千五沢ダム取水設備改修工事

令和6年度
第1回ホームドクター検討会資料

令和6年12月

東北農政局 阿武隈土地改良調査管理事務所

【図-3.1.1 取水塔上屋計画平面図】

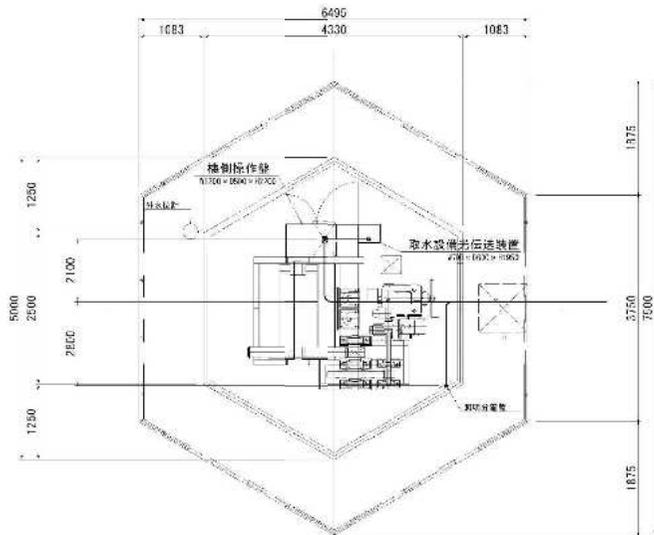
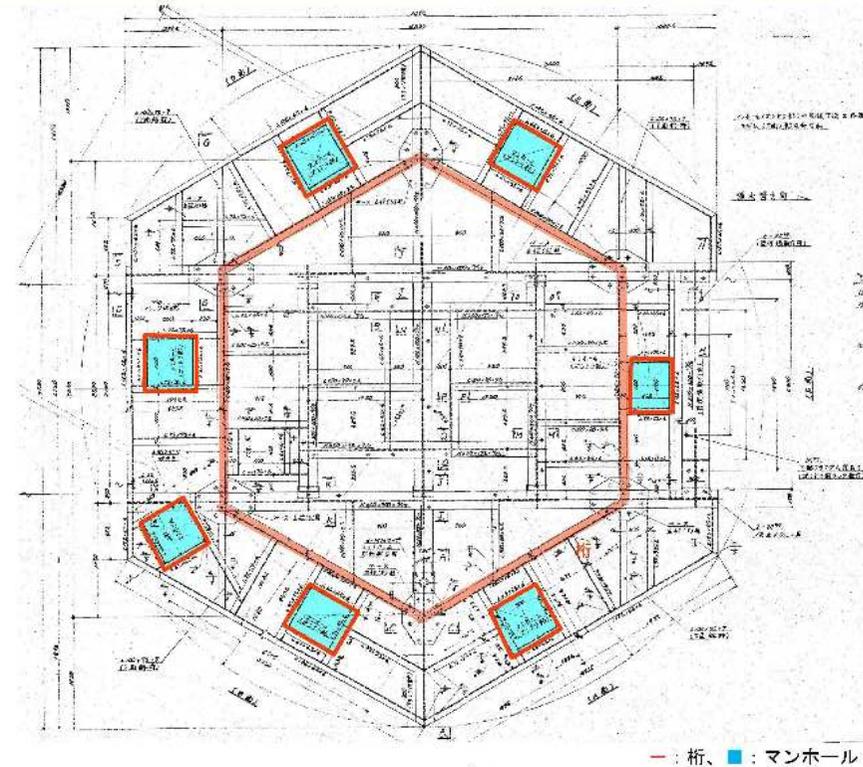
番号	項目	指導事項	対応方針	備考
1	取水設備上屋の更新について	建物ユニット（樋門ハウス）の形状が四角形しか出来ないのであれば、既設上屋と同じ六角形の形状の上屋を新設するのを検討してはどうか。	樋門ハウスを既設上屋と同形状で更新できるかについて、メーカ各社に確認した結果、うち1社は対応可能であるとの回答を頂いた。このため、これまでの計画どおり、軽量となる樋門ハウスを採用することとした。 既設と同様に塔柱上に上屋荷重がかかる配置とするとともに、剛調整の扉の開閉に支障がない床面積を確保する方針とした。	p.5 に検討方針を添付
2	流量調整弁及び非常用制水弁について	流量調整弁及び非常用制水弁の開閉装置は、供用後 50 年を経過しているため、更新が妥当である。 ただし、開閉装置のサイズが既設とは異なることから、管理橋の立坑部における搬入が可能か検討されたい。 流量調整弁（HJV）の扉体の健全度評価を S-2 評価に修正されたい。 非常用制水弁の扉体、戸当り、スピンドルについては、弁室扉体に埋設された構造となっているため、現状としては更新できないことで了承された。	流量調整弁及び非常用制水弁の開閉装置は、木工事において更新することとした。 搬入の可否については、今後、現地確認を行い検討する方針である。 健全度評価を S-2 評価に見直した。	-
3	取水塔上屋の塔上ガードとシリンドラゲート扉体の更新について	シリンドラゲート扉体の取外しには塔上ガード支柱の一部を取り外す必要があり、取水塔に悪影響を及ぼす懸念がある。そのため、FEM 解析等を行い、施工時における取水塔の安全性を確認されたい。 シリンドラゲート扉体は4段構造であり、1段ずつ施工すると施工効率が悪いと、まとめて取外しを行うことで了承された。	上屋、塔上ガードの電気、機械設備、シリンドラゲートの撤去に支障となる部材を取り外した状態での二次元 FEM 解析を行い、施工時における取水塔の安全性について検討する。	p.6 に検討方針を提示 ⇒本検討会を踏まえ、解析結果を第2回検討に諮る予定。
4	台船の接岸（係留）場所について	台船の接岸（係留）場所は、ダム堤右岸の管理用道路端部に積石突堤を設ける方針であるが、貯水の上昇時にクローラクランが接岸できない可能性がある。仮設棧橋の設置が考えられるが、費用が嵩む。 台船の接岸（係留）場所について、退避計画を含めて検討されたい。	-	-

取水塔上屋の更新改修に当たっては、開閉装置・機側操作盤の維持管理を踏まえ、構造形式は既設塔体の荷重負担に悪影響を与えないように軽量で耐久性に優れたアルミ鋼構造形式とする。

上屋は、開閉装置及び機側操作盤類を風雪雨から保護するほか、維持管理面を考慮した規模とする。更新後の機器配置は下図ととおりとなる。

上屋は塔体に固定する必要があるため、塔上ガーダ構造を踏まえる必要がある。塔上は編鋼板となっており、上屋は図-3.1.2に示す塔上の桁材（赤着色）に固定する計画とする。これにより上屋の固定はこの範囲の制約を受ける。

また、中央部に開閉装置、操作盤を配置し、周囲は歩廊、点検用のマンホールが配置される。従って、これらとの干渉を避けた配置とする。

【図-4.2.3 仮設工専用道路（管理用道路）計画図】

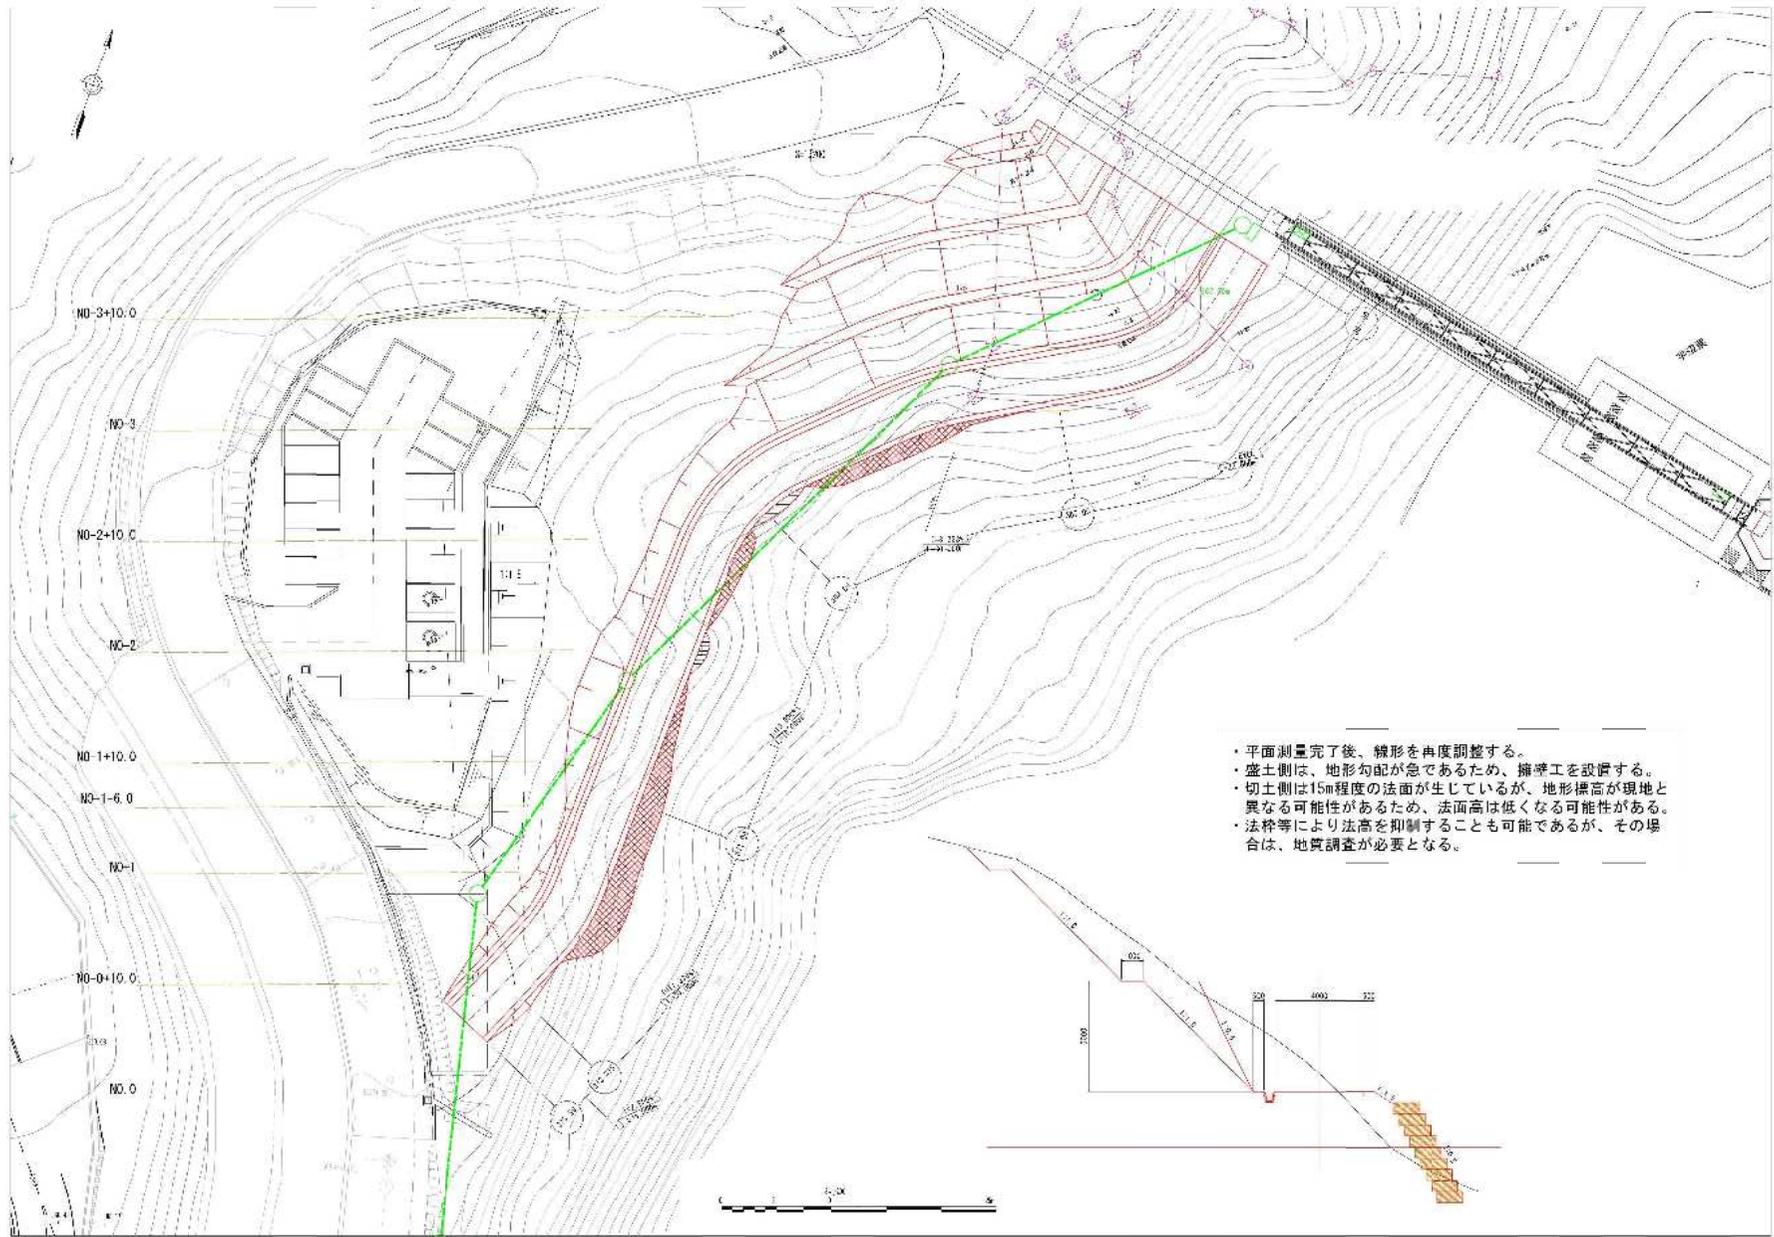
5	工事用道路について	工事用道路は、今後の維持管理を考慮仮設よりも本設として管理用道路として残す方が良く考えられる。このため、縦断勾配を含めて線形計画を見直されたい。	取水塔躯体の再塗装を行わない方針に変更したため、満水を保持した状況での施工が選択肢に挙がった。設定する条件により、接岸位置が変更となるため、「指導事項3」の FEM 解析結果等を踏まえ、必要に応じて再度検討を行う方針である。 本年度に測量を行い、工事用道の路線線形について見直しを行う。管理用道路としての存置の可否については、今後の河川管理者や施設管理者との協議結果を踏まえて判断する方針である。	p.10 に検討方針を添付 ⇒12月中旬に測量予定。検討結果を第2回検討に諮る予定。
6	流量調整弁（HJV）の搬入・搬出について	流量調整弁（HJV）の搬入・搬出については、南北調整池に管理用地があり、施工ヤードを確保できる見込みであるため、放流トンネルを使用することで、了承を得た。 南北調整池への放流トンネルについて、支障なく流量調整弁（HJV）を搬入・搬出できるか現地確認を行うとともに、非水ポンプの必要性を含めて、仮設工の詳細について検討すること。	-	-
7	仮締切工（STEP 工法）について	取水口基礎付近の貯水池湖底の状況が不明であるため、潜水調査等により確認されたい。また、岩洞ダムでの施工実績を踏まえ、堆砂の非出方法、型枠、アンカー打設について確認すること。	過去に特設車により流量調整弁（HJV）を運搬し、クレーンにより搬出していることを確認した。ただし、現地踏査までは実施できていないことから、水抜き調査を行い、段差の有無等を含めて仮設工の詳細を詰めていく方針である。 再塗装を見送ったため、仮締切工が不要となった。	p.13 に検討方針を添付 ⇒1月中旬に現地確認予定。その結果を第2回検討に諮る予定。 整備水準の変更により 検討不用

地山が急峻であるため、盛土側は土羽での安定勾配での擦り付かないため、擁壁工を設ける。過年度設計で用いた改良土による1:1.0の盛土は、切り取り成形となるため、施工が困難であると判断した。

切土側は、安定勾配を1:1.0として計画する。切土高が高くなる地点は、法枠工や地山補強土工（ロックボルト併用）を計画することで規模を縮小することも可能である。

工事用道路として地山に影響を与えない場合は、メタルロード工法などの採用を検討する。
